RESPOSTA AO PEDIDO DE ESCLARECIMENTO Nº 01/2023

Licitação: Pregão Eletrônico nº 000157-23

Objeto: Contratação de empresa especializada, para adequação da infraestrutura elétrica, e substituição parcial dos circuitos elétricos existentes dos restaurante da unidade do Sesc Contagem.

Captura de tela ao lado retirada do ANEXO V (Projeto básico) indica os circuitos em questão.

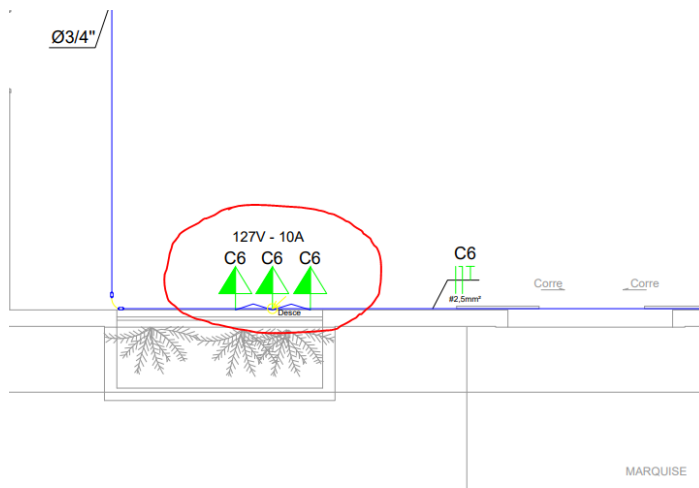
*“1. Quanto a imagem constante na página 20 do ANEXO III - DETALHAMENTO DA INFRAESTRUTURA, com a informação de que: "Deverá ser criado uma infraestrutura com eletrodutos, curvas, unidutis, condutes, abraçadeiras, galvanizados de 3/4" para alimentação de três pontos elétricos 127v próximo a porta de entrada do restaurante, com circuito elétrico de condutores de 2,5mm², proteção curva C 16A unipolar, e tomadas de 10A.". Não identificamos a descrição dos serviços que deverão ser realizados, **assim solicitamos** que sejam informados o detalhamento dos serviços que deverão ser prestados. Aguardamos retorno.”*

O serviço está devidamente detalhado tecnicamente no termo, devidamente representado na imagem e devidamente representado no projeto básico (ANEXO V). Caso ainda assim não tenha ficado clara a descrição dos serviços a serem realizados, recomendamos uma visita técnica ao local.

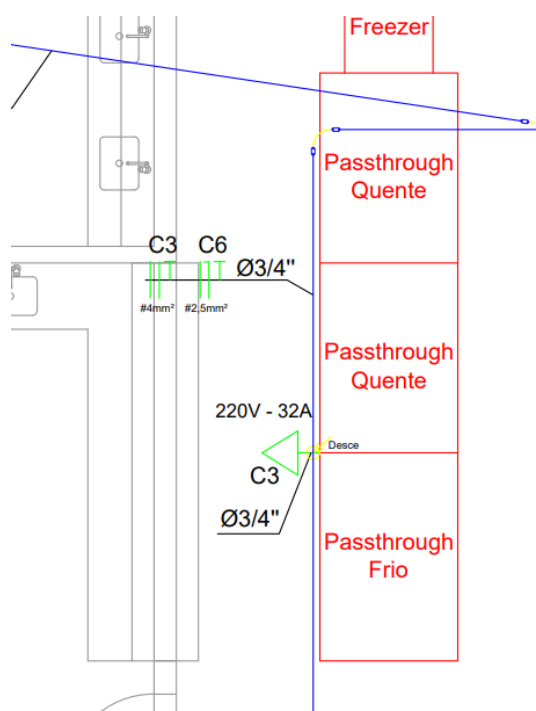
“2. Quanto ao disposto no subitem 3.7 do ANEXO I - TERMO DE REFERÊNCIA, **perguntamos**, esse serviço seria descrito no subitem 3.16 do ANEXO I - TERMO DE REFERÊNCIA? Caso não, quais itens vão ser substituídos? Tomadas, cabeamentos, eletrodutos, etc.”

Conforme demonstrado na imagem acima (captura de tela retirada do projeto básico ao ANEXO V), atualmente no local contamos com 3 (três) passthroughs. O subitem 3.7 indica a substituição de dois circuitos já existentes de dois passthrough, um quente e um frio na qual serão substituídos somente os cabos como descrito no termo. Já o subitem 3.16 evidencia a infraestrutura para alimentar o terceiro passthrough.
